## JUNTA DE ACLARACIONES. LICITACIÓN DE OBRA PÚBLICA ESTATAL

Licitación de Obra Pública Estatal No. EO-920051985-N1-2021  
"CONSTRUCCIÓN DE UN SISTEMA FOTOVOLTAICO PARA LA UNIVERSIDAD DEL  
ISTMO CAMPUS IXTEPEC"

ANEXO 2.- IMAGEN DE PLACA DE 10X5 CM, DE ALUMINIO GRABADA EN LASER

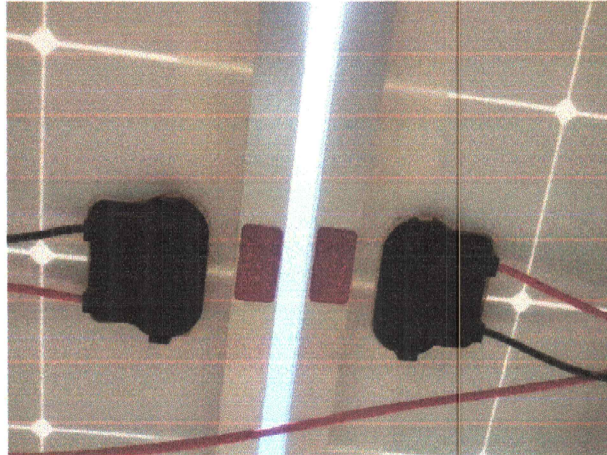
4	En el concepto SFV-3400, habla de trámites ante la CFE para un sistema con capacidad de 190.08 kwp, pero en el concepto SFV-2900 solicita 324 módulos solares de 540 wp cada uno. ¿Se solicita a la convocante, indique cual de los dos datos es correcto?	4	La capacidad real es de 174,960 Wt.
5	Se solicita a la convocante detalle cual es la placa de 10x5 cm, que solicita en el concepto SFV-2900	5	La placa de aluminio grabada en laser contiene la identificación de los paneles e inversores, se anexa imagen.

ANEXO 1.- PLANO DE CONJUNTO

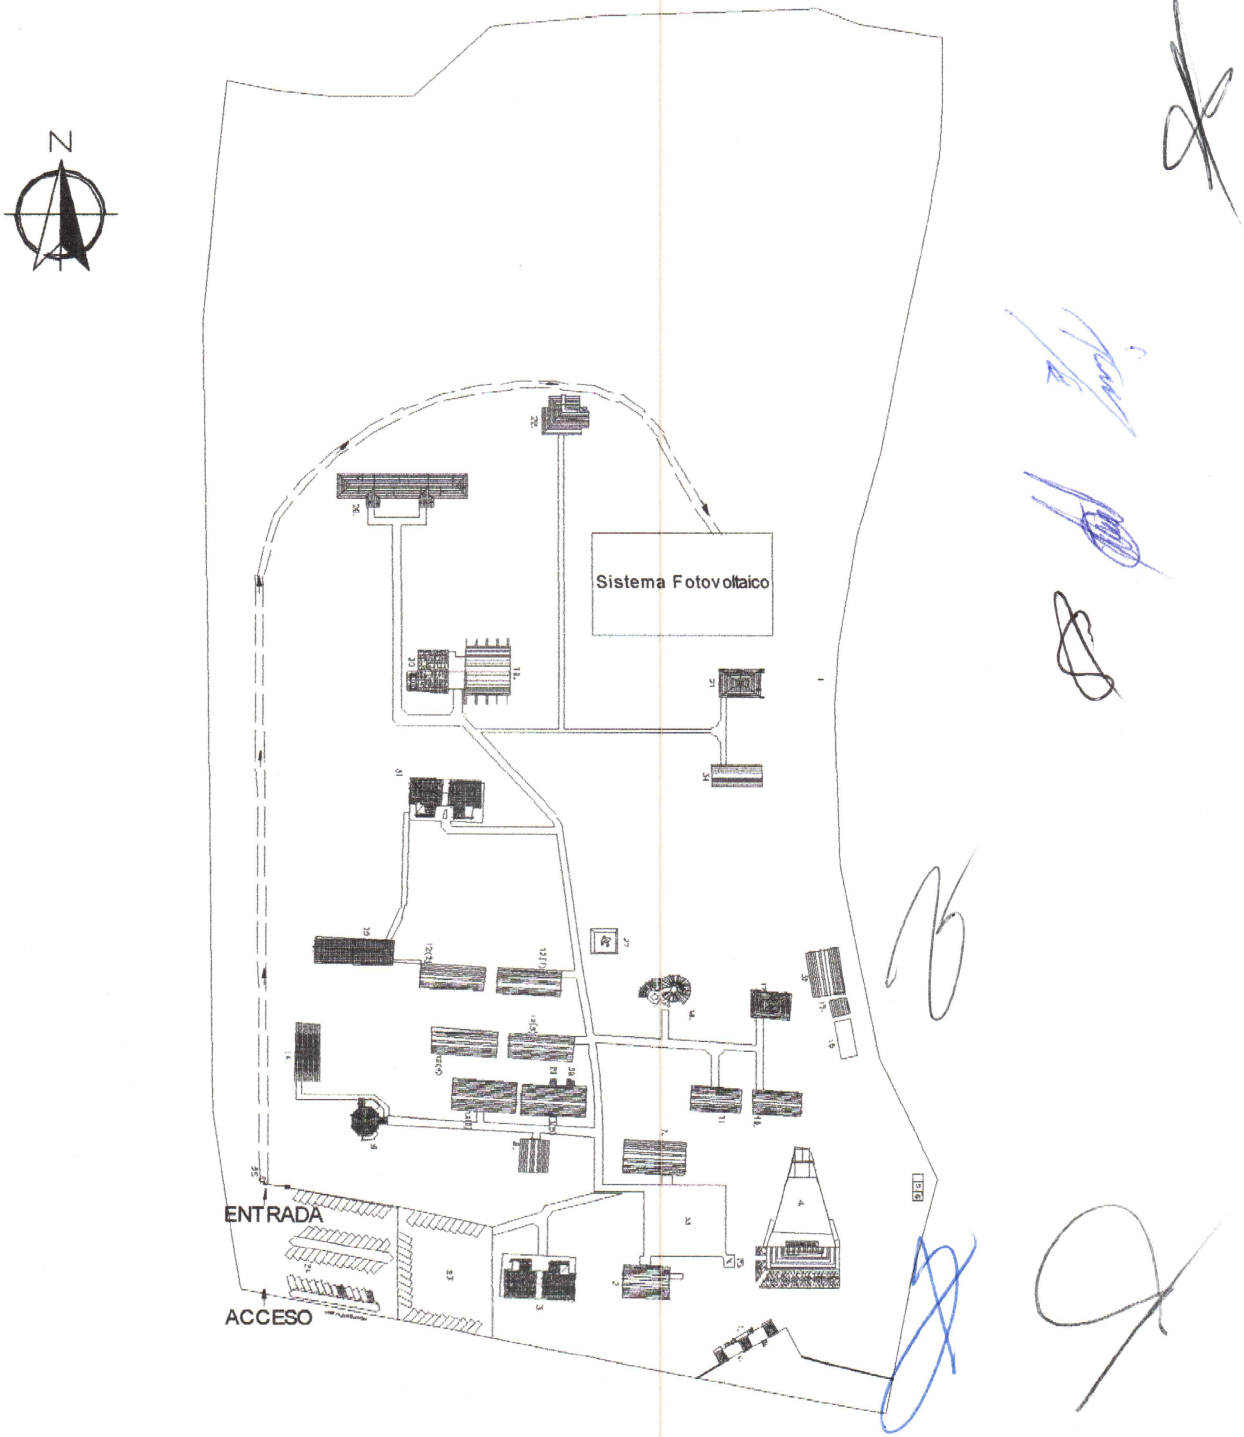
Nombre del participante: <b>SOLARVATIO S.A. DE C.V.</b>			
No.	PREGUNTA	No.	RESPUESTA
1	En el Anexo 7.B.2. se solicita a la convocante proporcione la distancia y sitio del lugar donde se almacenará el material producto de la excavación (desecho)	1	El material producto de excavación no útil será retirado de la universidad y el sitio de disposición final será elegido por el contratista tal como se indica en los conceptos del Anexo 7.B.2.
2	En el Anexo 7.B.2. se solicita a la convocante proporcione el lugar y distancia donde se resguardará el material para relleno, de acuerdo a los conceptos SF-400 e IEBT-800	2	En el área asignada para la realización de los trabajos, el material se depositará al norte en un sitio donde no afecte el desarrollo de la obra.
3	No hay una planta de conjunto de la Universidad, se solicita a la convocante indique los accesos permitidos al lugar de los trabajos para ingresar los materiales, sobre todo los agregados o proporcione dicho plano.	3	En el plano E-1 plano de conjunto se anexa un croquis de microlocalización de la obra donde se indica la entrada por la puerta 3; a esta acta se anexa un croquis con ruta de acceso al sitio de la ejecución de los trabajos. (Anexo 1)
